Товарищество с ограниченной ответственностью «Фирма «Казинтерсервис»

Исх.№ 311/66
Дата: 20.04.18

Департамент внутреннего государственного аудита по г. Шымкент

27 февраля 2018 года Государственным учреждением «Управление здравоохранения Южно-Казахстанской области», БИН 990440001521, юридический адрес: Казахстан, г. Шымкент, ул. Желтоксан, д. 20А, оф, на веб-портале государственных закупок было размещено объявление об осуществлении государственных закупок способом аукцион № 2332288-2 на общую сумму 15 625 000.30 тенге без учета НДС, «Закуп моноблок в комплекте для медицинских организаций области на 2018 год» способом аукциона.

Рисунок 1

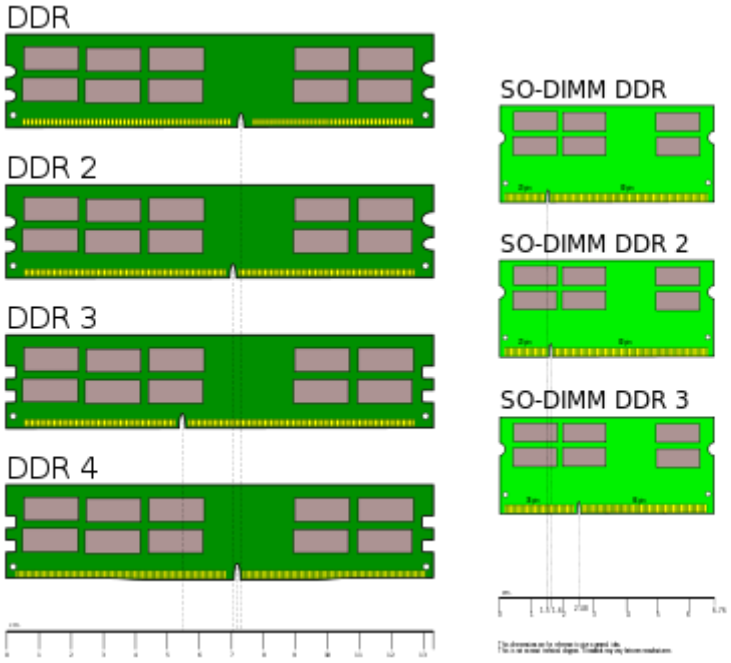
Предлагаемая потенциальным поставщиком оперативная память предназначена для ноутбуков и не может быть установлена в материнские платы для компьютеров (системных блоков) и моноблоков. В пункте 3 технической спецификации, потенциальными поставщиком указан НАБОР МИКРОСХЕМ: Intel® H270, который не поддерживает модули памяти SODIMM, а только DIMM.
Подтверждение по ссылке на официальный сайт производителя Intel - https://ark.intel.com/ru/products/98090/Intel-H270-Chipset

На рисунках 1 и 2 представленных ниже можно увидеть разницу между планками DIMM и SO-DIMM. Оперативная память DIMM DDR4 SDRAM для компьютеров и моноблоков должна иметь разъём 288 пин, тогда как SODIMM DDR4 SDRAM имеет разъём всего 260 пин.
